შ.პ.ს "კაზა-პროექტი"		თანამდებობა	ხელმოწერა	გვარი	ფურცელი
		დირექტორი		გ.გოგრიჭიანი	№
		არ.მთ.არქ.		გ.გოგრიჭიანი	ფურცელი
		მთ. ავტორი		გ.გოგრიჭიანი	№
სამედიცინო სამკურნალო ცენტრი "ურანტი" კორექტირების პროექტი	დაკვეთა №				მაშტაბი
	სტადია	შეასრულა		ნ. გაბუნია	1:150
ჭრილი 1-1	ტ.პ

ჭრილი 1-1

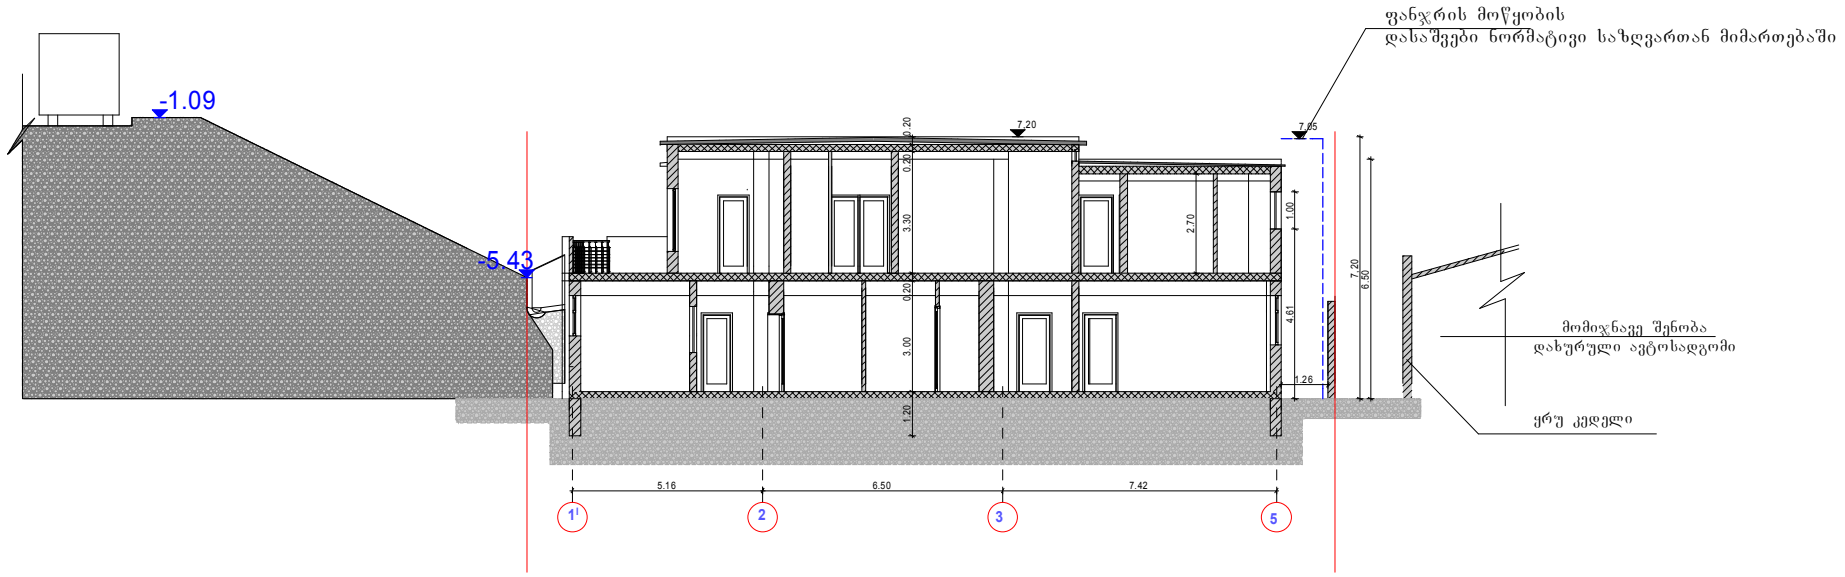
შენიშვნა:
შეცვლილია მთლიანად კნსტრუქციული სქემა, რამაც გამოიწვია ზომების ცვლილებები (შიდა გადაგეგმარების შენარჩუნებით).
იხილეთ განმარტებითი ბარათი.
შეცვლილია შენობის კონსტრუქციული სიმაღლე ნაცვლად 8.05 არის 7.20 მეტრს
